RELATÓRIO DE FISCALIZAÇÃO TÉCNICA DOS SISTEMAS DE ÁGUA E ESGOTO DO MUNICÍPIO DE RIO DAS PEDRAS

PRESTADOR: SERVIÇO AUTÔNOMO DE ÁGUA E ESGOTO DE RIO DAS PEDRAS - SAAE

Verificação de Não Conformidades

Fotos de [ETA-5.0]

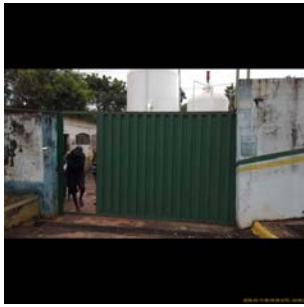
A produção de água dessa ETA é de cerca de 19 L/s, recebendo água da captação superficial Represa Bom Jesus II para tratamento. Tanto o decantador quanto do filtro possuem fluxos ascendentes. O decantador é lavado conforme necessidade, de acordo com o monitoramento da água que sai do decantador. Já o filtro é lavado cerca de 2x ao dia. Por fim, o lodo da lavagem dos filtros e do decantador, são destinados de forma irregular para o córrego atrás da ETA. A cloração e fluoretação final ocorre direto no reservatório Semienterrado da ETA III, na qual além da água tratada da ETA III recebe água de 3 poços (ETA 3, Pombal e Pracinha) direto no reservatório de água tratada. Além disso, caso necessite, é possível receber água da ETA I no reservatório. A água tratada vai para os bairros Pombal e Bom Jardim.

Fotos de RES6.7

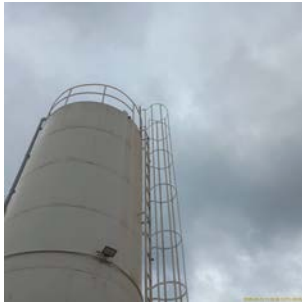
Ausência de conexão da haste (captor) com a estrutura metálica ou de sistema de descida. Além disso, não foi verificado aterramento do SPDA.

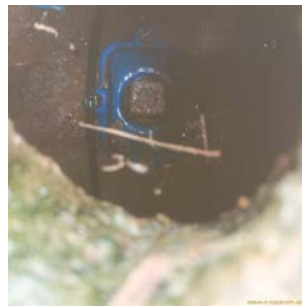
Foto 4 - Registro com vazamento.

Foto 5 - Registro com vazamento.
